工程指示 / 要求簡箋(E.I.)

工程指示編號：EI / 3116 / 21

工程名稱：亞皆老街中電

工程項目：露台鋁板 C 單位 廠用鋁料 (T1-T3) (3-6/F)

名稱	鋁角加工圖	制圖	LHR	2020.12.27	修改	A	B	C
材料	40x40x3mm 厚鋁角	復核	-	-	日期	2021.03.19	2021.03.21	2021.04.06
顏色	MILL	批准			圖號	J852-ACA-AA-C02

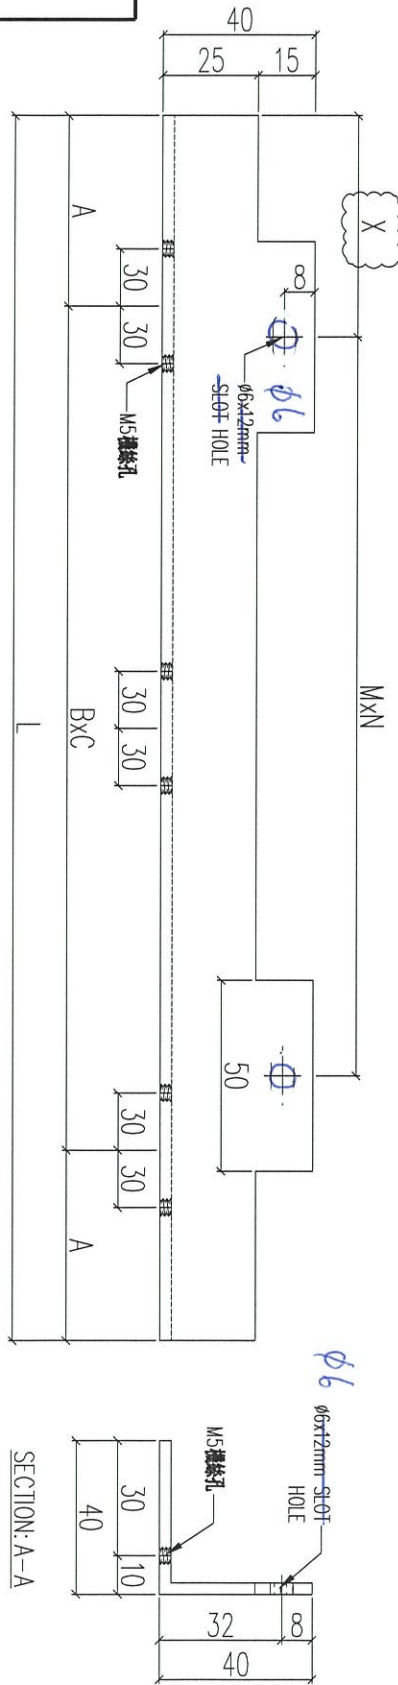
B 版：所有長孔要改為梗孔。顧問只接受梗孔。已修改加工圖 AA-C02/3

A 版：按廠要求改螺絲修穿鋁角

請按加工圖生產 T1-T3: 3-6/F 樣板層 C 單位露台鋁料-裝飾條。 T3 優先
